長居・我孫子町地域の整備イメージ

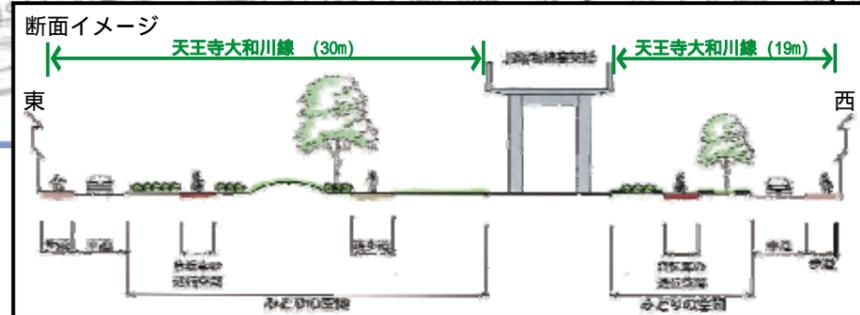
留意点等（検討会議における意見）  
 ・広場利用については、利用する中でルール・作法を考え、決めていくことが必要。  
 ↳ 今後、地域協働で、より具体的な利用形態を検討するとともにルールづくり等を進める。

留意点等（検討会議における意見）  
 ・駅周辺の空間では、歩行者と自転車の通行が入り交じることがないよう、配慮が必要。  
 ↳ 駐輪場へアプローチするための通路の確保を検討する。

留意点等（検討会議における意見）  
 ・防犯上の課題は地域の人でしかわからない部分もあるため、地域住民の視点に立って防犯上の課題を確認することが必要。  
 ↳ 地域状況を十分に把握し、施設側で実施可能な防犯対策を図る。  
 ・ヒートアイランド対策の視点から樹木配置の検討が必要。  
 ↳ 大きな緑陰をつくり、気温や路面温度の低減に貢献する樹種の選定や樹木配置を検討する。
